COMMISSION ROYALE DES MONUMENTS ET DES SITES  
KONINKLIJKE COMMISSIE VOOR MONUMENTEN EN LANDSCHAPPEN

Objet : BRUXELLES. Quai des Usines, 158 – Familistère Godin. Demande d’avis de principe portant sur le remplacement des châssis en façades extérieures, sur la création d’ouvertures supplémentaires en toiture ainsi que sur la restitution d’une clôture côté rue.

**Avis de la CRMS**

*Châssis d'origine conservé en façade intérieure, châssis existant en façade avant et schéma d'intervention (documents graphiques extraits de la demande)*

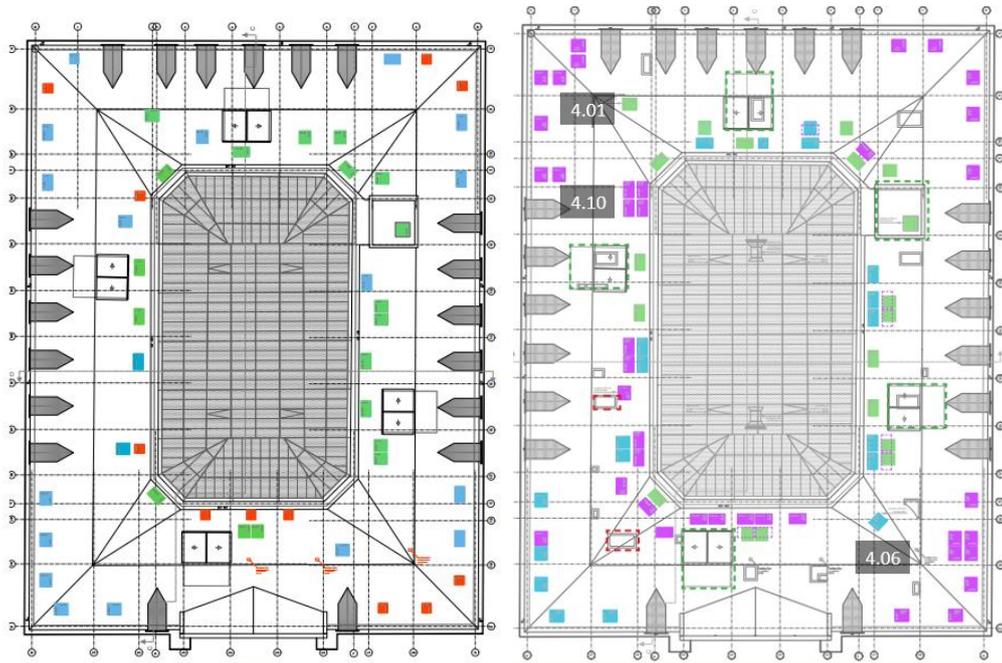
Les façades extérieures sont aujourd'hui équipées de châssis en bois exotique peint, datant probablement de la fin des années 1990, à profils simplifiés et munis de double vitrage. La proposition consiste à les remplacer par des châssis plus performants sur le plan thermique et acoustique.

Les façades étaient originellement équipées de châssis en bois traditionnels, dont certains, appartenant aux façades donnant sur l'atrium, ont été conservés. Les vitrages des impostes et des ouvrants étaient divisés par un petit-fer ou petit-bois. Les menuiseries intégrées en 1947 aux façades extérieures et intérieures reconstruites, étaient du même type. Les châssis anciens ont fait l'objet d'un relevé qui est joint au dossier. Les nouvelles menuiseries seront réalisées en bois peint selon le modèle des châssis anciens et munis d'un double vitrage, mais sans petit-bois. Afin de mettre les baies extérieures aux normes, celles-ci seront équipées d'un garde-corps sous forme d'un tube métallique noir.

***La CRMS approuve le remplacement des menuiseries existantes par un modèle typologiquement plus adéquat et souscrit au principe de poser des châssis de construction moderne à divisions simplifiées qui se réfèrent toutefois aux châssis d'origine. Elle rend sur cette demande un avis de principe favorable à condition que les châssis adoptent les caractéristiques suivantes :***

- Ils seront à frappes multiples, mais avec un profil identique aux châssis d'origine, y compris au niveau du sabot ;
- Le bois vu du dormant sera le plus réduit possible, entre 15 et 20 mm ;
- Les détails quant à l'intégration du double vitrage et des parclozes feront l'objet d'une analyse approfondie, quant à leurs caractéristiques et leurs performances ;
- Les châssis de la façade avant seront équipés de double vitrage extra-clair, dont les performances garantissent la bonne conservation des maçonneries et seront identiques dans leurs divisions à la situation visible au début des années 80 (impostes et doubles vantaux, voir dossier de classement) ;
- Les châssis des 3 autres façades, qui n'ont pas été modifiées en 1947, auront un aspect traditionnel :
  - équipés de double vitrage extra-clair, dont les performances garantissent la bonne conservation des maçonneries,

- un aspect « étiré » des vitrages n'est pas sollicité, car le surcoût est extrêmement élevé et il s'agit de châssis de facture peu élaborée,
  - Pour ces mêmes raisons, la restitution des petits-fers n'est pas sollicité, ceux-ci étant incompatibles avec du double vitrage d'aussi petites dimensions.
- Les impostes seront équipées d'un double cadre (ce qui n'est pas le cas des châssis actuels, mais ce qui était le cas avec les châssis d'origine) ;
  - Les châssis seront peints dans une couleur blanc cassé (RAL 9010), couleur neutre est similaire à celle utilisée à Guise et plausible selon les documents photographiques ;
  - Les oscillo-battants ne sont pas autorisés ; l'on posera des compas limitant l'ouverture ;
  - Les divisions et proportions seront vérifiées par rapport à la situation actuelle, et éventuellement corrigées en se basant sur les documents photographiques.

Le demandeur fournira à la DPC des coupes de détails et modèles types des châssis répondant à ces conditions ainsi que des garde-corps pour approbation.

*Implantation des ouvertures de toiture : état existant et projeté (39 nouveaux jours, 11 fenêtres enlevées, 19 déplacées et 20 inchangées) / plans joints à la demande*

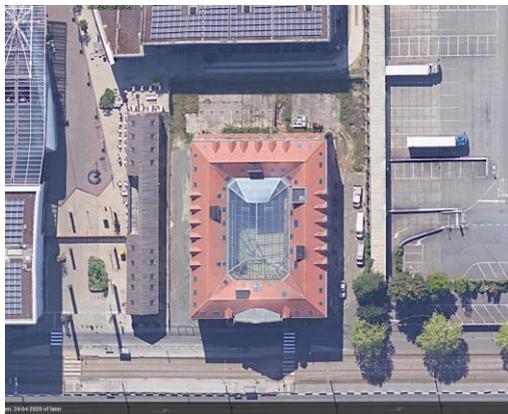
Au niveau des toitures, la situation de droit correspond à celle autorisée par le permis de 2016. Les ouvertures en place se présentent sous forme de lucarnes et de fenêtres de toiture. La proposition consiste à démultiplier les fenêtres de toiture pour améliorer l'éclairage de certaines pièces de vie.

Les versants intérieurs intègrent en outre plusieurs cabanons techniques ainsi que des trémies, dont deux, décidées en chantier, nécessitent des sorties de ventilation. Celles-ci seraient implantées sur les versants intérieurs et réalisées en couleur tuiles.

***La CRMS approuve le principe d'intervenir sur les ouvertures de toitures, vu que la couverture est récente et que les propositions ne portent pas atteinte aux charpentes. Elle demande cependant de réexaminer de manière plus globale le nombre ainsi que la position des fenêtres de toiture*** qui résultent de plusieurs demandes de permis successives. L'importance des modifications actuellement proposées - elles consistent en une augmentation de près de 50% des percements - offre en effet l'occasion parfaite

pour systématiser l'ensemble des ouvertures. Selon le projet, l'implantation des jours, leur dédoublement et leurs dimensions sont en effet très disparates et ne s'inscrivent pas dans le rythme des façades, au détriment de leurs qualités patrimoniales.

***La CRMS propose d'investiguer cette approche globale avant de confirmer les travaux à exécuter, en fonction de l'avancement des travaux et des interactions avec les charpentes maintenues. À tout le moins, elle demande d'abandonner la seconde rangée de fenêtres sur le versant extérieur à hauteur des appartements 4.01, 4.06 et 4.10. Ces ouvertures ne s'inscrivent pas dans la symétrie et la régularité des façades et ne peuvent être acceptées en raison de leur impact visuel.***

Quant aux ventilations supplémentaires des équipements techniques, elles n'appellent pas de remarques d'ordre patrimonial, pour autant que l'on opte pour des débouchés en toiture plus discrets, intégrés dans le plan de la toiture.
